## Keuringsverslag van een elektrische laagspanning- en zeer lage spanningsinstallatie

### NIET CONFORM

Straatnaam Spanjaardshoek  
Huisnummer 29  
Busnummer  
Postcode 9991  
Gemeente Adegem  
Land België

Controlebezoek van een oude huishoudelijke elektrische installatie van een wooneenheid bij verkoop op vraag van de verkoper volgens (KB 08/09/2019) - AREI Boek 1- 8.4.2. en 8.2.1. en 4.2.4.3.

Afbeelding schakel- en verdeelbord:

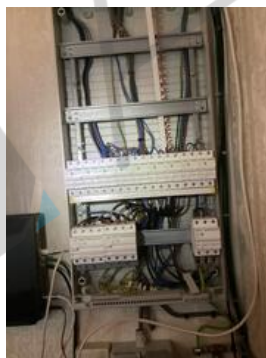
I1.01 Eéndraadschema van de installatie is niet aanwezig. (Boek 1 Afdeling 2.12 - 2.13 en 3.1.2)

I1.03 Situatieschema van de installatie is niet aanwezig. (Boek 1 Afdeling 2.12 - 2.13 en 3.1.2)

I2.03 De continuïteit van equipotentiaalverbindingen en/of beschermingsgeleiders zijn niet gewaarborgd. (Boek 1 Onderafdeling 5.3.5.3.G. en 5.4.3.5)

I4.08 De beschermingsgeleiders zijn niet verdeeld over de ganse installatie. (Boek 1 Onderafdeling 5.3.5.3.G. en 5.4.3.1.)

I5.01 De aanduiding van de stroomkringen en/of apparatuur, aansluitklemmen, enz dient aangebracht of vervolledigd te worden. (Boek 1 Onderafdeling 3.1.3.1. en 3.1.3.3.A. en 5.1.6.1)

I5.10 De genaakbare, naakte onder spanning staande delen zijn onvoldoende afgeschermd. (Boek 1 Afdeling 5.1.4. en 4.2.2.3.)

I5.14 De nominale spanning dient duidelijk vermeld te worden op een oordeelkundig gekozen plaats. (Boek 1 Onderafdeling 3.1.3.3.)

I6.09 Er is geen bescherming door een differentieelstroombeschermingsinrichting met een gevoeligheid van max. 30mA voorzien voor contactdozen zonder aardpen. (boek 1 afdeling 8.2.1 punt 6)

I8.13 Het gebruik van kabels van het type VTLmb, LMVVR, COAX, VVT is verboden. (Boek 1 Onderafdeling 5.2.1.2.)

I9.02 Loshangende schakelaars, contactdozen en/of aftakdozen dienen degelijk bevestigd te worden. (Boek 1 Afdeling 1.4.1. & 1.4.2)

I9.03 Loshangend elektrisch materieel dient degelijk bevestigd te worden. (Boek 1 Afdeling 1.4.1. & 1.4.2)

I9.04 De verbindingen dienen verwezenlijkt te worden in borden, verbindings- of aftakdozen, aan de klemmen van schakelaars, contactdozen of verlichtingsarmaturen. (Boek 1 Onderafdeling 5.2.6.1.)

I9.07 Niet alle contactdozen op LS zijn kinderveilig conform NBN C 61-112-1:2017. (Boek 1 Onderafdeling 1.4.2.3. en 5.3.5.2.)

N22 De elektrische installatie is grondig na te zien en conform te maken volgens de voorschriften van het AREI boek 1.
